Informe Consolidado de Solicitud de Aclaraciones, Rectificaciones y/o Ampliaciones al Estudio de Impacto Ambiental del Proyecto " Planta Paneles de Yeso y Ampliación Cantera Rubí"

Nombre del Titular : Knauf de Chile Limitada
Nombre del
Representante : Roberto Rojas B.
Legal
Dirección : Av. Del Valle Sur 650, piso 2, Huechuraba

El presente Informe Consolidado de Solicitud de Aclaraciones, Rectificaciones o Ampliaciones al Estudio de Impacto Ambiental del proyecto " Planta Paneles de Yeso y Ampliación Cantera Rubí", contiene las observaciones generadas en virtud de la revisión de la Adenda.

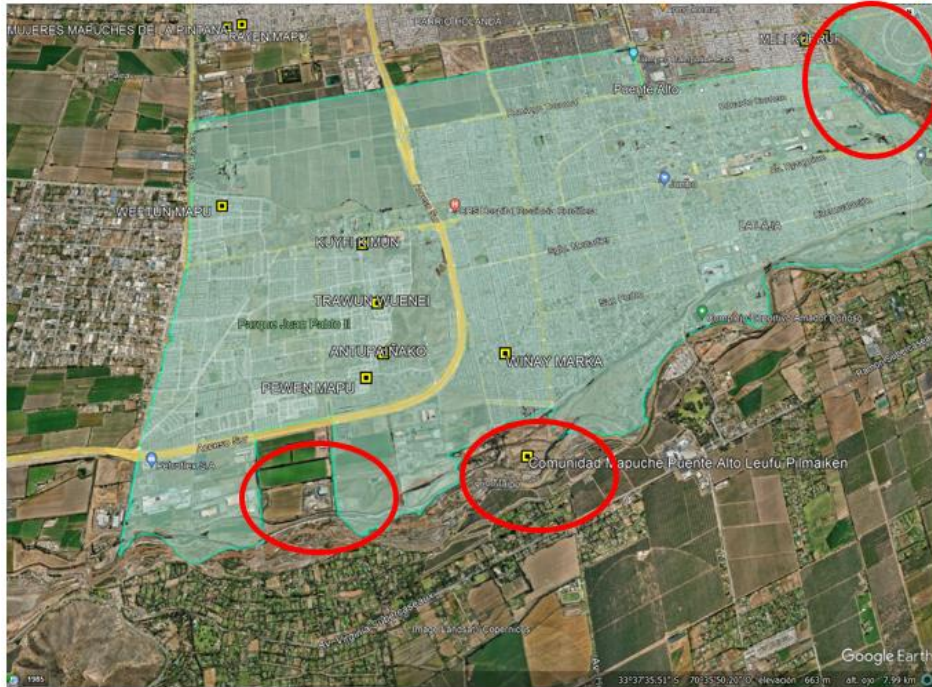
2.5. En referencia con el Capítulo 2 del EIA, específicamente con el punto 2.4.5.9. y la tabla 2-19. Criterios de afectación por fases y potenciales impactos del proyecto, se solicita al titular considerar los siguientes potenciales impactos del proyecto para la delimitación del AIMH:

- Afectación a hierbas medicinales en el Sector Cantera.
- Afectación a GHPPI tanto de la comuna de Puente Alto como en la comuna de San José de Maipo.
- Afectación a GHPPI y su centro ceremonial localizado en la ribera del Río Maipo, en el sector Planta de Proceso.
- Afectación a los SVCGH localizados en los sectores Plaza San José de Maipo y El Toyo.
- Transporte: afectación por ruido y vibraciones a viviendas localizadas en los sectores aledaños a la ruta de transporte en zona rural como urbana y para cada uno de los sectores.

Una vez considerados dicha información, se solicita al titular redefinir el área de influencia del proyecto incluyendo las localidades como el sector central Plaza San José de Maipo y de El Toyo, en la comuna de San José de Maipo dado que la única vía de transporte de dichas localidades es la G-25,
